株式会社ピスコ販売

クッション機能付スピードコントローラ
ロックナット色変更及びタイマ機能改善のご案内

例) BJSU6

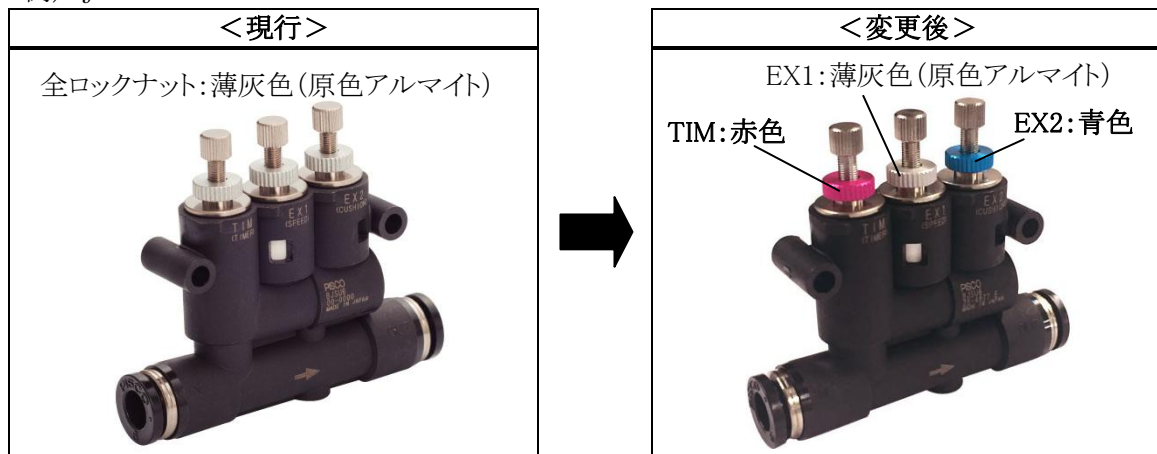
1) ロックナット色変更

設定時にニードル識別がしやすいよう、ロックナット色を変更致します。

2) タイマ機能改善

クッションのタイミングを小刻みで調整できるよう、タイマニードルの回転数(調整幅)を改善致します。

例) クッションのタイミングを3秒後⇔0.5秒後に変更する場合のニードル回転数

サイズ	現行(調整幅が狭い)	変更後(調整幅が広い)
4mm、5/32 インチ	2.0 回転	2.5 回転
6mm、1/4 インチ	0.5 回転	2.5 回転
8mm、5/16 インチ	0.5 回転	2.5 回転
